改善箇所説明図

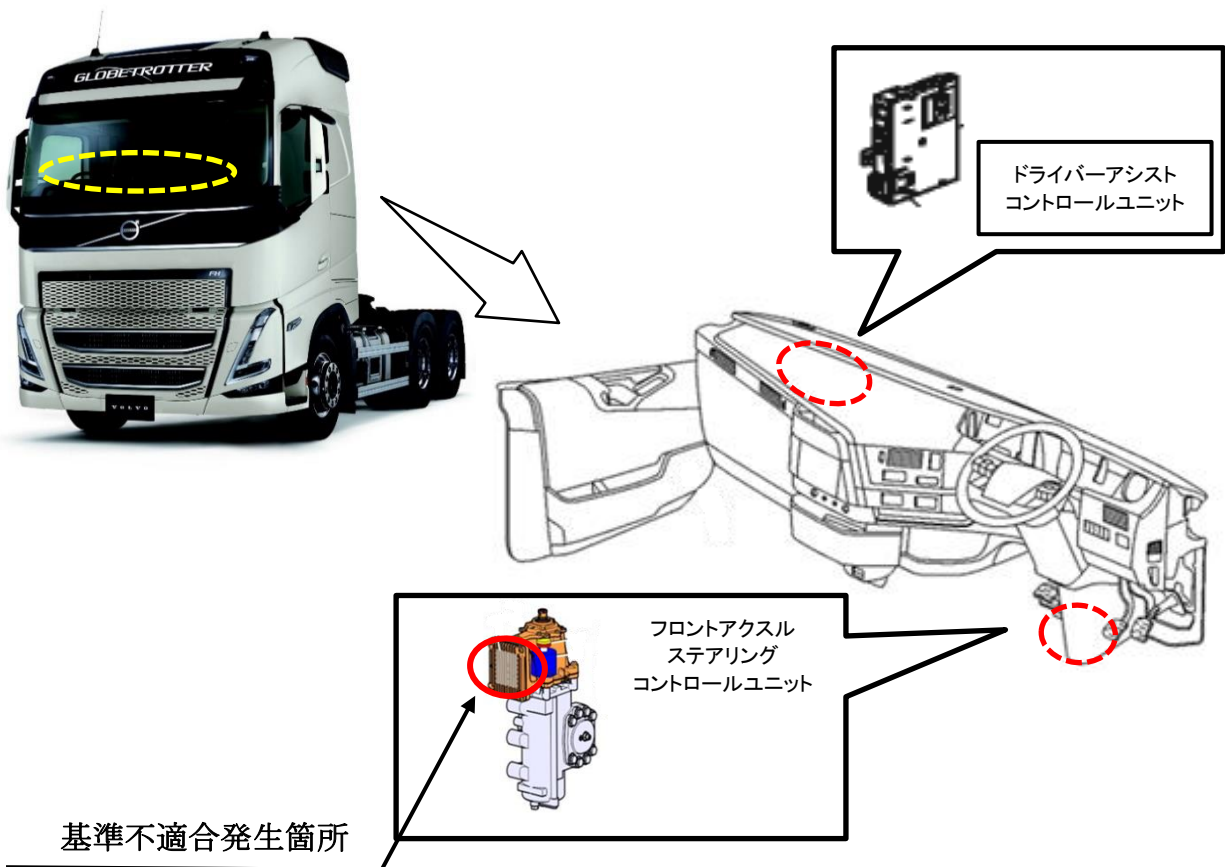
フロントアクスルステアリングコントロールユニットにおいて、車線維持支援機能の設計検討が不十分なため、車線維持支援装置作動時に車線逸脱警報のステアリング振動が小さくなることがある。そのため、ステアリング振動によって車線逸脱を検知できず、保安基準に適合しないおそれがある。

ドライバーアシストコントロールユニットを対策プログラムに更新する。

識別：作業完了車には、フロントハッチ内車両諸元プレート右上端に白ペイントを塗布する。
